COES/D-800-2025

Asunto: Recurso de Reconsideración interpuesto por empresa RED DE ENERGÍA DEL PERÚ S.A. el 10.06.2025 contra la Decisión de la Dirección Ejecutiva del COES, contenida en la comunicación COES/D/DO-275-2025, mediante la cual se asigna responsabilidad respecto a las transgresiones a la Norma Técnica de Calidad de los Servicios Eléctricos (NTCSE) aprobado por Decreto Supremo N° 020-97-EM, por el Evento EV-037-2025.

DECISIÓN DE LA DIRECCIÓN EJECUTIVA DEL COES

Sumilla: Recurso de Reconsideración interpuesto por empresa RED DE ENERGÍA DEL PERÚ S.A. el 10.06.2025 contra la Decisión de la Dirección Ejecutiva del COES, contenida en la comunicación COES/D/DO-275-2025, mediante la cual se asigna responsabilidad respecto a las transgresiones a la Norma Técnica de Calidad de los Servicios Eléctricos (NTCSE) aprobado por Decreto Supremo N° 020-97-EM, por el Evento EV-037-2025.

Figura 2. Diagrama Unifilar de la zona de influencia del Evento (Fuente: COES)

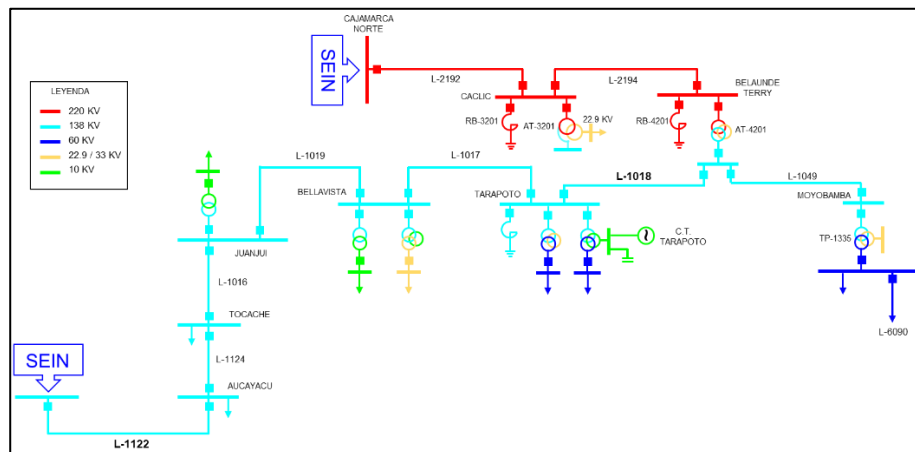
3.2.1 Antes de analizar los argumentos presentados por la empresa REP en su recurso de reconsideración, es necesario precisar las condiciones de operación del sistema eléctrico Aucayacu, Tocache, Juanjuí, Bellavista y Tarapoto, cuya demanda es suministrada desde el SEIN a través del enlace de 220 kV Cáclic – Belaunde Terry y por 138 kV mediante la línea L-1122 (Tingo María – Aucayacu) desde la S.E. Tingo María (ver Figura 2). Al respecto:

Efectivamente, tal como lo señala la empresa REP en su Recurso de Reconsideración y en la comunicación N° CS-418-24011348, debido a las condiciones de operación actuales del sistema eléctrico Aucayacu, Tocache, Juanjuí, Bellavista y Tarapoto durante los periodos de media y máxima demanda, y la necesidad de abastecer energía eléctrica oportunamente a los usuarios, el COES ha dispuesto la medida operativa de utilizar la capacidad de sobrecarga de su línea L-1122 mediante la aplicación de la Declaración de Situación Excepcional. Cabe indicar, que esta situación ha sido descrita por REP en su Recurso de Reconsideración y en la comunicación N° CS-418-24011348.

Figura 5. Registro de corriente de la línea L-1122 durante el 03.04.2025 (Fuente: SCADA COES).

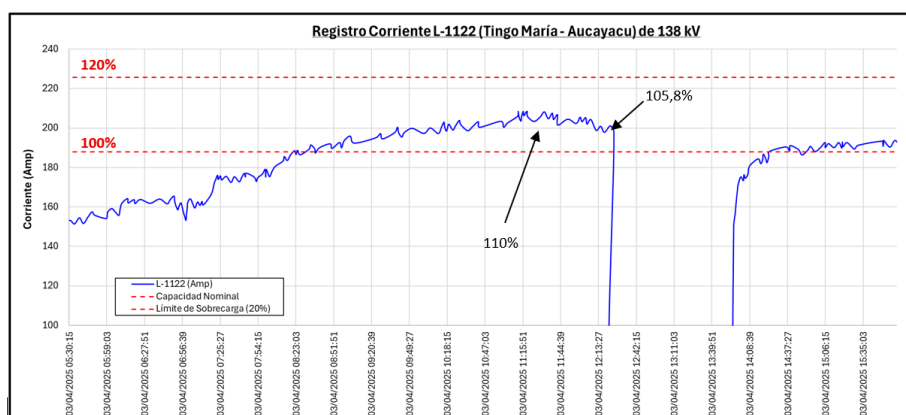
Sin embargo, entre las 08:22 h y las 12:27 h (instante en que se produjo la desconexión de la línea L-1122), la empresa REP, titular de la línea, no solicitó reducir la sobrecarga, tampoco reportó alguna deficiencia que limite dicha operación, o vulneración de su instalación. En ese sentido, se evidencia que, durante el periodo comprendido entre las 08:22 h y las 12:27 h, la línea L-1122 operó dentro del límite de sobrecarga declarado, alcanzó una sobrecarga máxima de 10% y 5,8% al momento de su desconexión (ver Figura 5); por lo tanto, no se alcanzó el valor máximo de sobrecarga admisible (20%).

Figura 7. Diagrama Unifilar de la zona de influencia del EV-046-2015 (Fuente: COES).

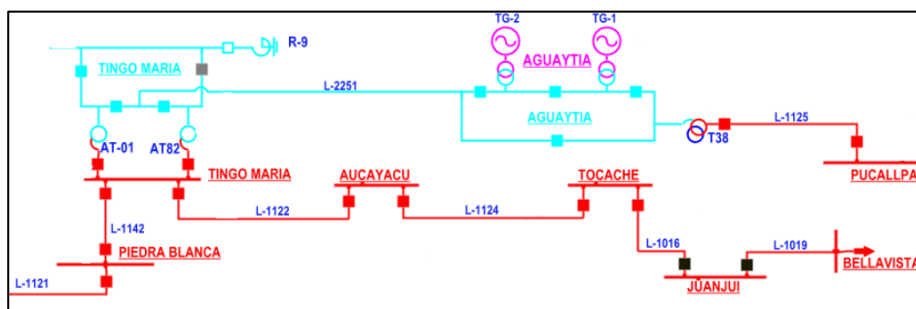
Durante el evento del 2015, el sistema eléctrico Aucayacu, Tocache, Juanjuí, Bellavista y Tarapoto operaba bajo una configuración completamente radial y se abastecía únicamente por la línea L-1122 (ver Figura 7). En estas condiciones, y sin haberse producido ninguna falla o indisponibilidad en el sistema de transmisión, se registraron sobrecargas sostenidas que alcanzaban el 20% (54MVA) en dicha línea, lo cual, justificó la aplicación del criterio de congestión operativa, conforme al numeral 3.5 literal d) de la NTCSE⁸.

Caso contrario, en el Evento EV-037-2025, el sistema cuenta con una segunda conexión al SEIN a través de la línea L-1018 de 138 kV, lo que configura una condición de anillo operativo. En este caso, los Rechazos Manuales de Carga, fueron consecuencia directa de una falla imprevista en la línea L-1122, causada por el contacto de vegetación durante la tala de árboles. Esta falla generó la desconexión inmediata de la línea y provocó una sobrecarga superior al 40% en la L-1018, lo que motivó los rechazos para preservar la seguridad del sistema.

Por lo tanto, no corresponde comparar o establecer analogía alguna entre ambos eventos ni aplicar el mismo criterio, ya que en 2015 los rechazos de carga se originaron debido a una congestión estructural del sistema, sin fallas, mientras que en el EV-037-2025 la sobrecarga se produjo por la desconexión de una línea por falla (línea L-1122), lo cual obligó al Centro de Control del COES a disponer de rechazos de carga a fin de controlar la sobrecarga en la línea L-1018 y, así evitar de que los efectos de la falla se extiendan.
